SERVICE INFO – INA 0084

Utskiftningsintervall for reparasjonssett 535 0186 10

Figur 1: Friløpremskive med fleksibel koplingsmuffe og tanddrev

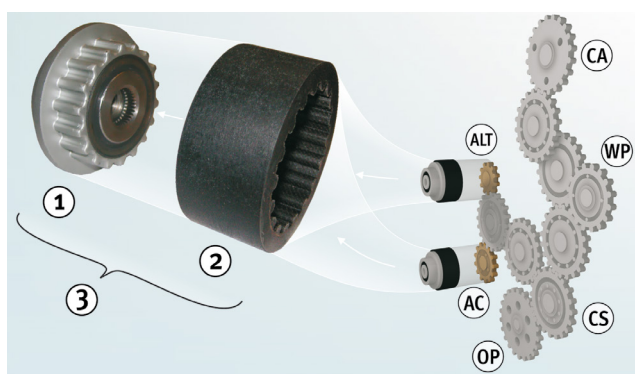
Kjøretøyprodusenten spesifiserer et utskiftningsintervall for friløpsremskiven OAP 535 0118 10 (1 – bilde 1) og koplingsmuffen 535 0185 10* (2 – bilde 1) i deres vedlikeholdsplan.

Dette er avhengig av om bilen har et dieselpartikkelfilter. Utskiftningsintervallet er 150 000 km (93 750 miles) for kjøretøy uten dieselpartikkelfilter, og 180 000 km (112 500 miles) for kjøretøy med dieselpartikkelfilter. I tilfelle de ovenfornevnte kjøretøyene, må generatoren og AC-kompressoren fjernes for å skifte ut friløpsremskiven OAP og koplingsmuffen.

Ved utskiftning av koplingsmuffen, sier kjøretøyprodusenten at du må alltid skifte ut friløpsremskiven OAP på samme tid!

Generatoren kan bare fjernes, installeres på nytt eller skiftet ut sammen med sin monteringsbrakett! En separasjon av disse to komponentene vil nødvendigvis føre til tap av den grunnleggende innretningen av generatoren, med dens friløpsremskive OAP spesifikt innrettet til tanddrevet. Den grunnleggende innretningen kan ikke gjenopprettes med standard verkstedsutstyr!
